Vysvětlení zadávacích podmínek č. 3

Název VZ: ZŠ a MŠ Frýdek-Místek, Chlebovice – tělocvična

Číslo VZ: P21V00000076

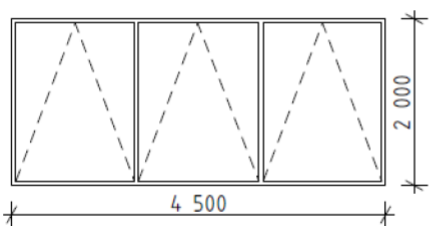
Z výkazu výměr „06 Vnitřní elektroinstalace“ pro část „07 ELEKTROINSTALACE“ není jasné, jaké svítidlo odpovídá svítidlu v knize svítidel „D.1.4.20E SOUPIS SVÍTIDEL“ a nesouhlasí ani uvedené množství.

Žádáme zadavatele o kontrolu množství uvedených ve výkazu výměr a knize svítidel a případně o doplnění projektové dokumentace o podklad, který umožní jednotlivé položky z výkazu výměr přiřadit k položkám v knize svítidel.

Na profilu zadavatele je uveřejněn opravený soupis prací 07 ELEKTROINSTALACE.
